Commissione Tecnica di Verifica dell'Impatto Ambientale - VIA e VAS

Parere n. 1912 del 06/11/2015

<p><i>Progetto</i></p>	<p><i>VIA Speciale ex artt. 165, 167 co 5 e 183 del Dlgs 163/2006 e Piano di Utilizzo Terre e Rocce da Scavo ex DM 161/12</i></p> <p><i>Progetto Definitivo. Nuova S.S. 291 della "Nurra" - 1° Lotto da Alghero ad Olmedo, in località bivio cantoniera di Rudas e Piano Utilizzo Terre</i></p> <p>ID VIP: 3070</p>
<p><i>Proponente</i></p>	<p><u>ANAS S.p.A</u></p>

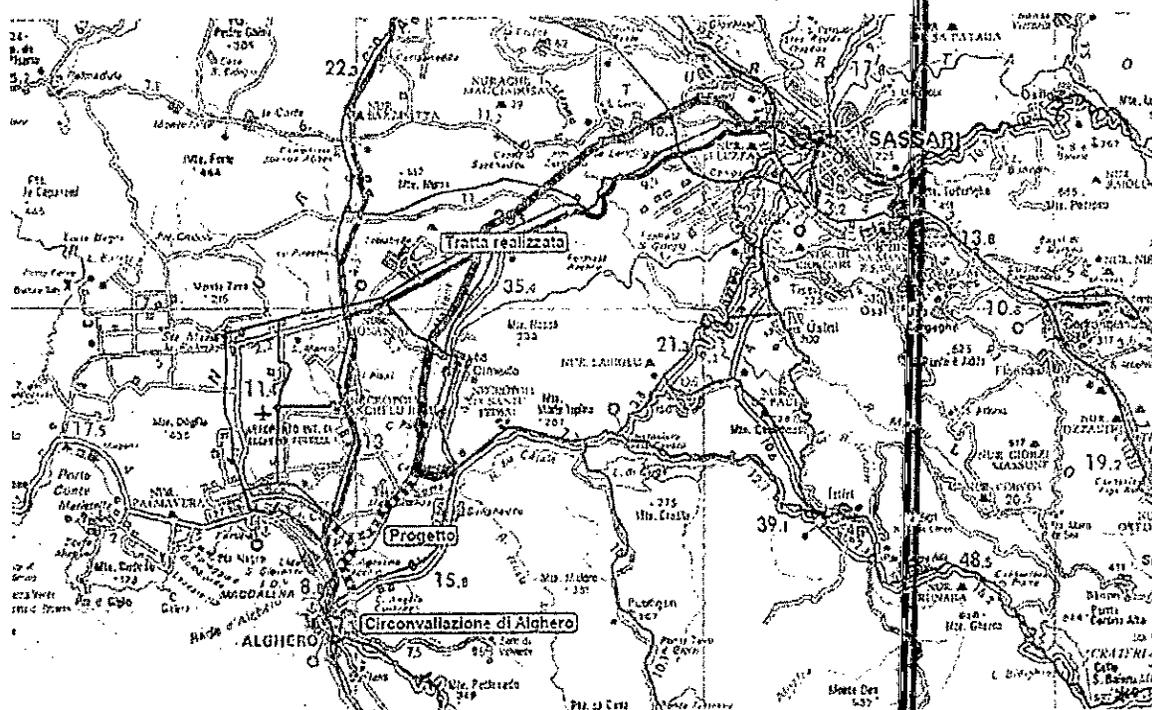
Alla prg. 3+600 inizia il tracciamento delle quattro rampe di svincolo necessarie per connettere l'asse principale con l'urbana di quartiere mediante uno svincolo a livelli sfalsati, localizzato in un'area pianeggiante compresa tra la ferrovia e il Riu Calvia.

Rispetto ai pregressi studi progettuali (Progetto Parere VIA 2003) l'area di svincolo è stata allontanata dal Riu de Calvia per evitare l'interferenza con le aree di esondazione del corso d'acqua indicate nel Piano d'Assetto Idrogeologico vigente (PAI).

Tavola delle alternative progettuali:

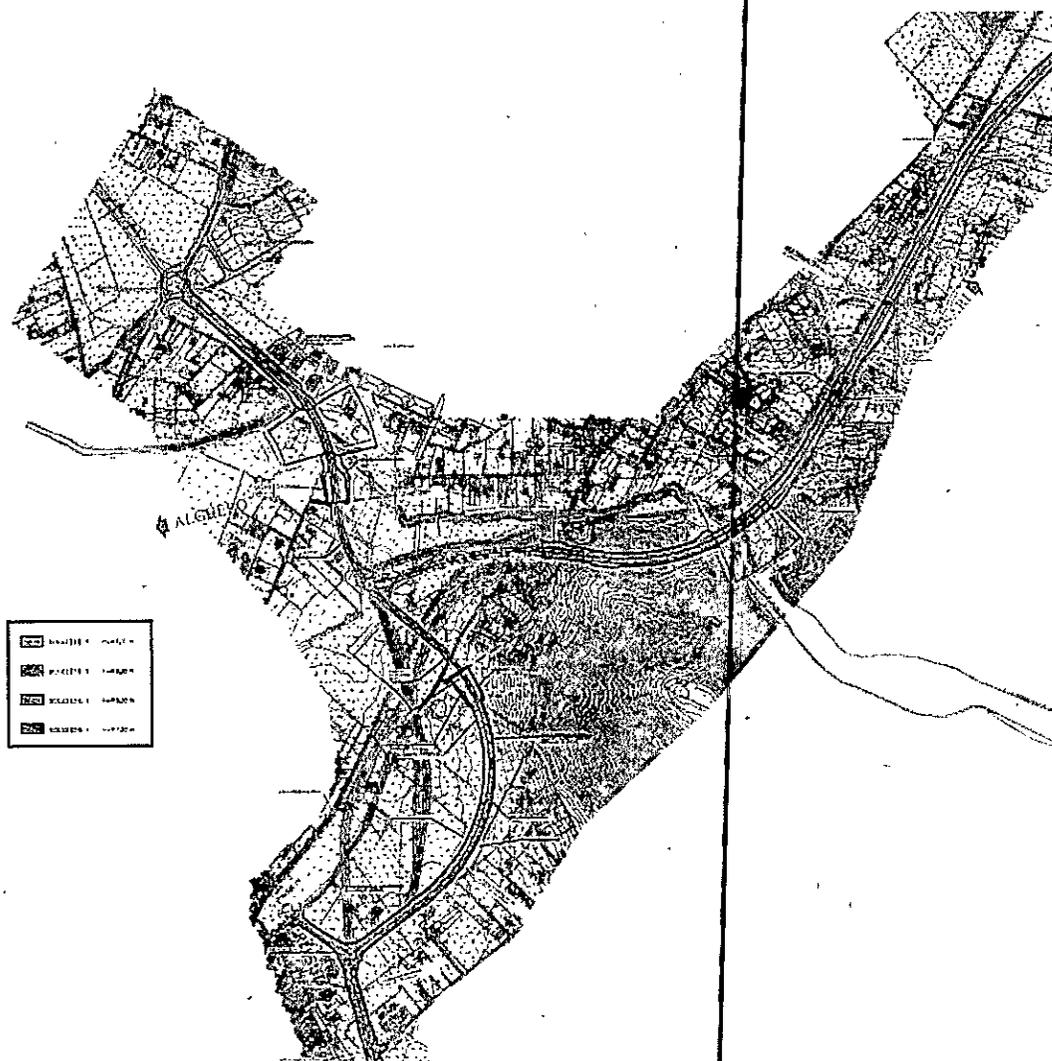
Tale ipotesi progettuale indicata come alternativa 4, di cui si allegano alla presente nota planimetria e profilo longitudinale, prevede la realizzazione di una rotatoria "potenziata" in luogo dello svincolo a sfalsati previsto in progetto."

Tale ipotesi progettuale indicata come alternativa 4, di cui si allegano alla presente nota planimetria e profilo longitudinale, prevede la realizzazione di una rotatoria "potenziata" in luogo dello svincolo a livelli sfalsati previsto in progetto."
